# 報告されている課題

第1回OBD検査モニタリング会合 資料4-1より再掲(※情報収集期間のみ更新)

※情報収集期間：令和7年11月25日～令和8年2月16日

## 報告されている課題の収集

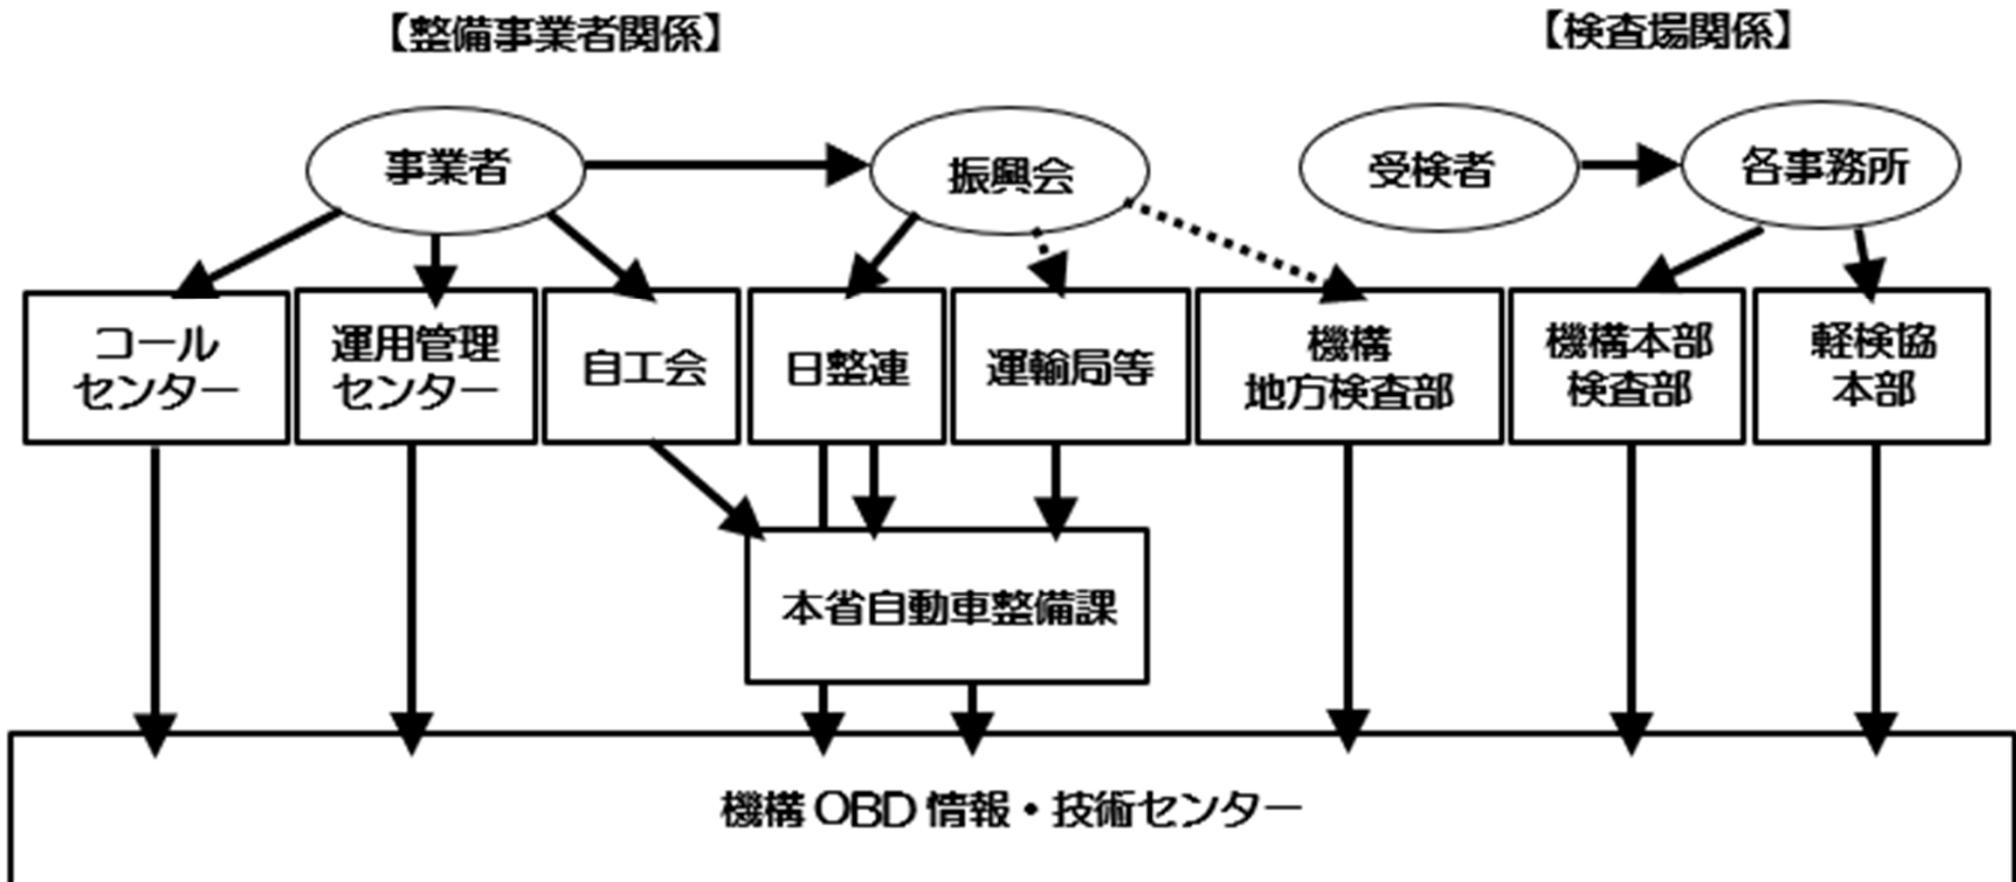
- 令和6年10月1日から法令が適用となったOBD検査を通じて得られた課題について把握するため、整備事業者関係者及び検査場関係者から情報収集を実施。
- 情報収集フローは下図のとおりであり、独立行政法人自動車技術総合機構において一元的に課題を集約することとしている。
